TYP:
Kadett-C

TECHNISCHE INFORMATION

Betrifft: 1-2 Akkumulatorventilfeder

Fahrzeuge: Kadett-C mit 12 S-Motor und Opel-Automatic

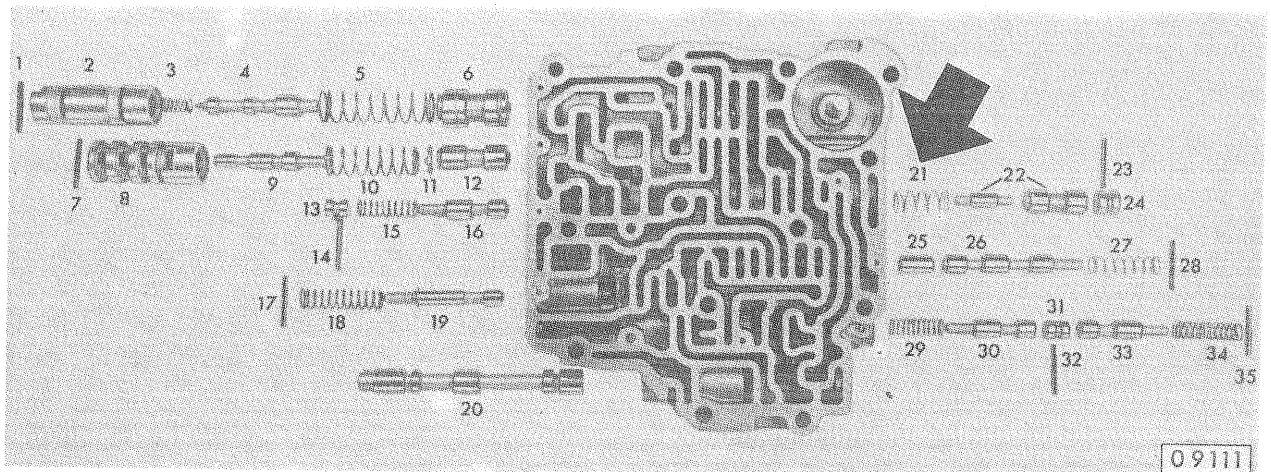
Ab Getriebe-Nr. OL 566 690 wird produktionsseitig in die Schaltautomatik der Opel-Automatic eine 1-2 Akkumulatorventilfeder eingebaut. Diese Feder ist in nachstehendem Bild mit der Ziffer 21 und einem Pfeil bezeichnet.

Wir bitten Sie, in dem Werkstatt-Handbuch Kadett-C, Seite K-166, das Bild 07999 mit dem entsprechenden Vermerk zu versehen und den Text auf Seite K-167 handschriftlich zu berichtigen.
